CENTRE D'ÉNERGIE ÉOLIENNE LE PLATEAU SRI

PARC ÉOLIEN LE PLATEAU
Étude d'impact sur l'environnement

Réponses aux questions et commentaires
Volume 4

Dossier n° 3211-12-116

C Simulations visuelles

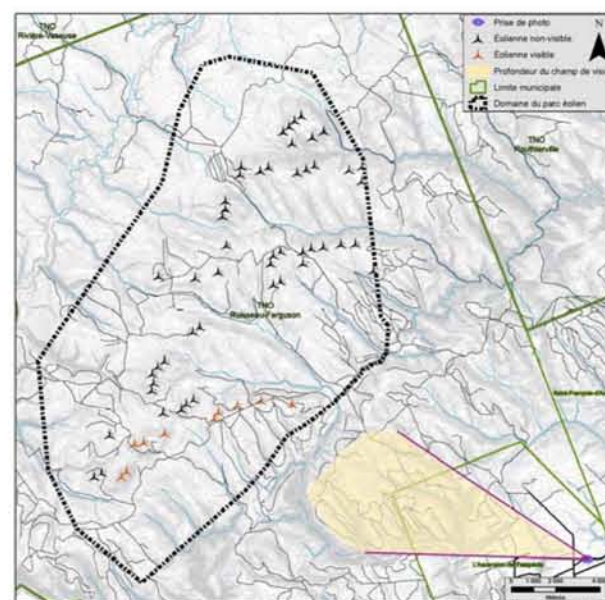
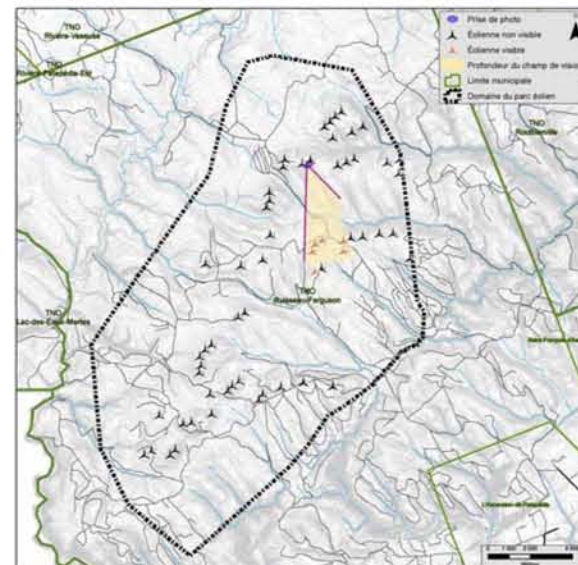
QC 27 Les simulations visuelles réalisées à partir des sept points de vue sélectionnés ont-elles été présentées lors de la journée portes ouvertes? Si oui, quels ont été les commentaires des participants à propos de la présentation des simulations visuelles?

RQC 53 Les simulations visuelles illustrant des éoliennes visibles ont été modifiées afin d'intégrer la numérotation des éoliennes visibles (annexe C).
